STACY施設の設工認段階（平成元年の詳細設計）当時における
プロセス冷却設備の設計見直しと今後の許可書の記載事項変更について

令和3年5月19日
原子力科学研究所
臨界ホット試験技術部

図1 設置許可時のプロセス冷却設備系統説明図
（設置許可申請書から関係箇所抜粋）

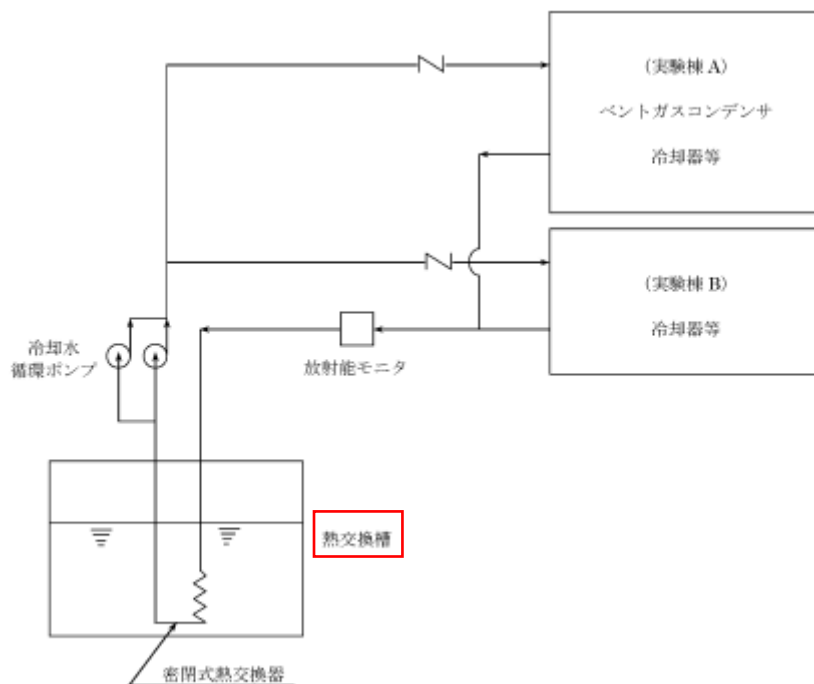
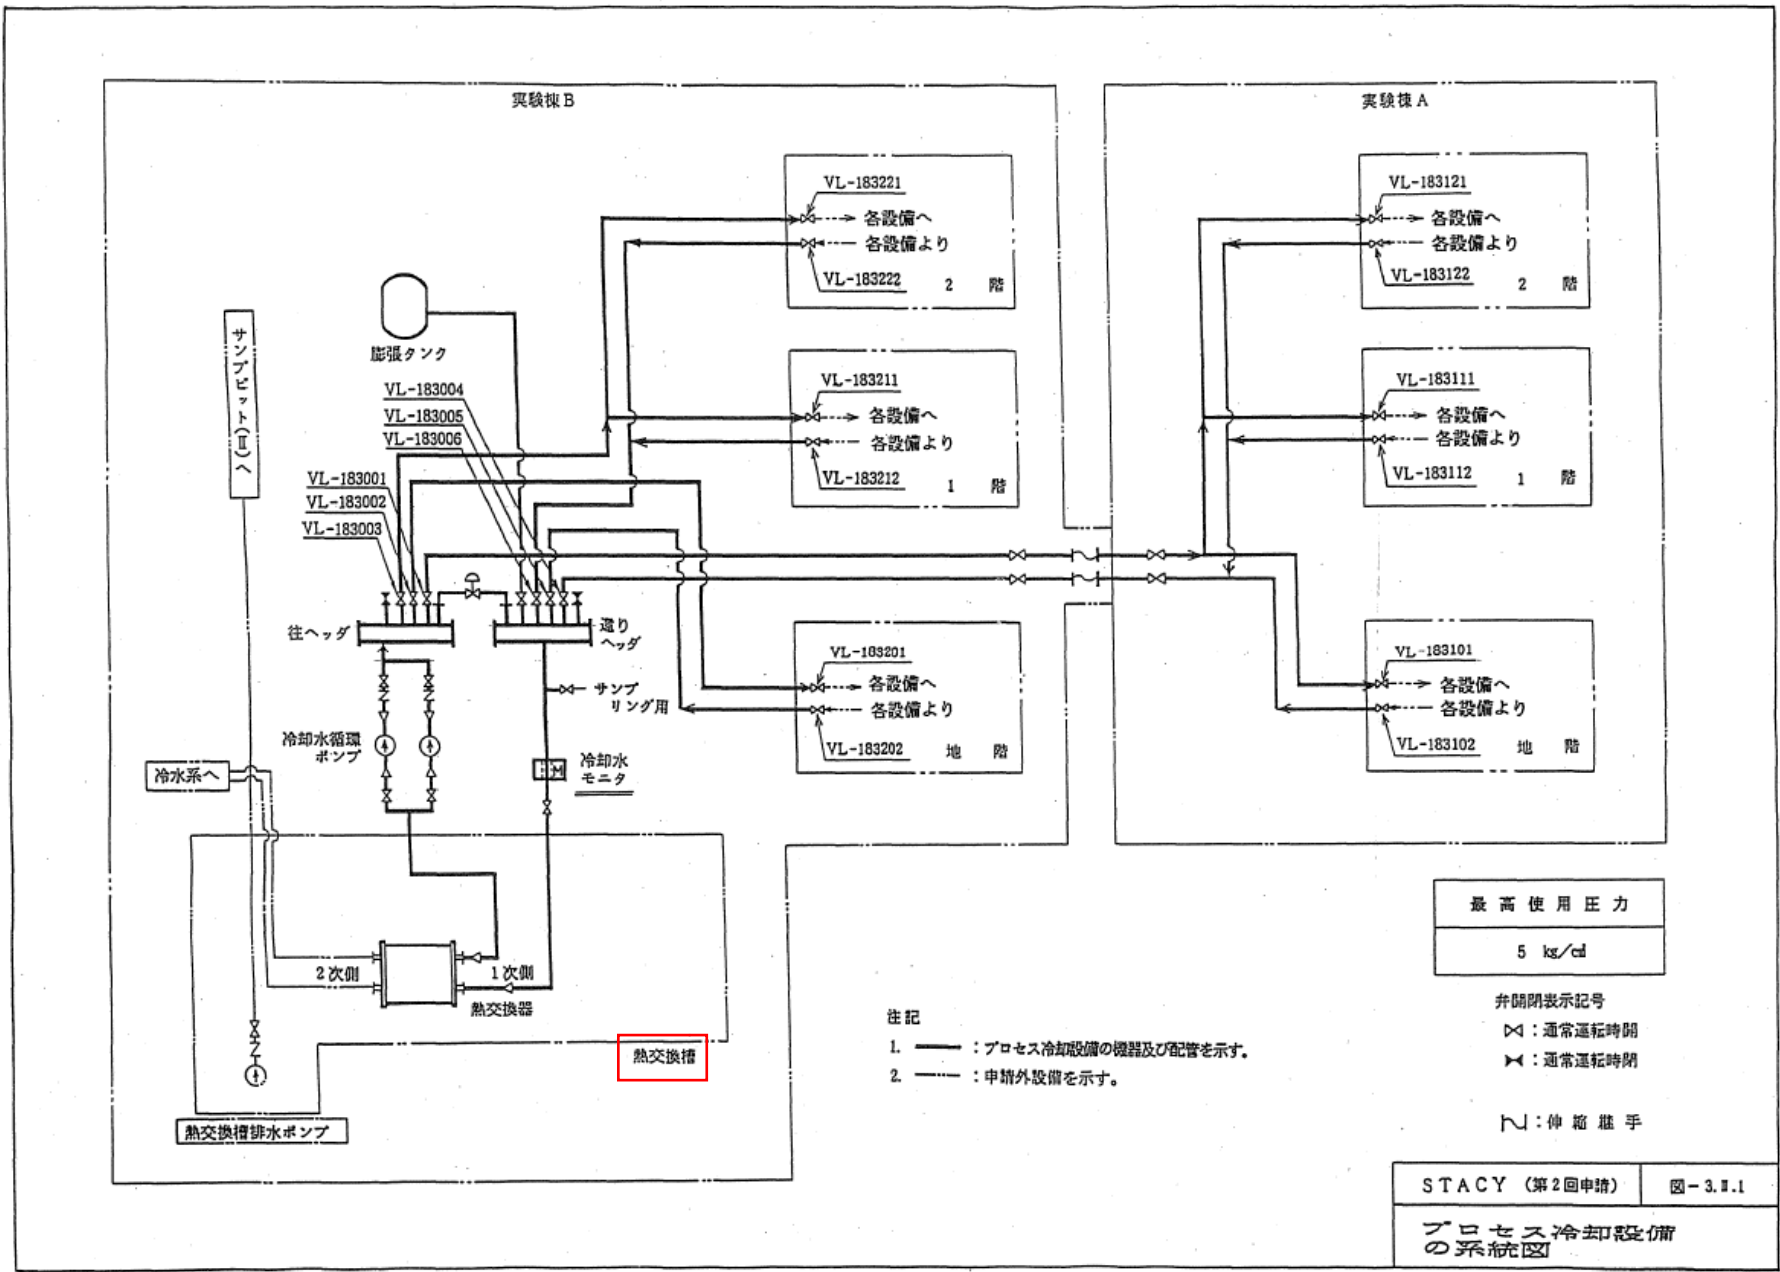
当初設置許可申請書（概念設計段階）に記載したプロセス冷却設備は、熱交換槽に水張りし、その中に一次側冷却水配管を通すことにより熱交換を行う構造としていた。この貯水のため、熱交換槽の内面はオーステナイト系ステンレス鋼ライニングを施工する設計とし、設置許可を受けた（図1参照）。

その後、平成元年の設工認（詳細設計段階）において、プロセス冷却設備の熱交換方法を合理化（熱交換槽に水張りをせず、密閉式熱交換器の内部で熱交換を行う方式に変更）しても同等性能が得られるとして、変更された設計及び工事の方法にて認可を受けた（図2参照）。このとき、プロセス冷却設備のうち熱交換槽は当初の貯水機能が不要となり主要設備でなく当該設工認の申請範囲外となったため、その内面はオーステナイト系ステンレス鋼のライニングではなく、一般的な樹脂塗装を施工することとした（図3参照）。

また、これと併せて、次回の原子力科学研究所原子炉設置変更許可申請の際に、添付書類八に記載した「プロセス冷却設備」の機器仕様について、記載の適正化（「熱交換槽」の記載削除、系統説明図の変更）を行う。
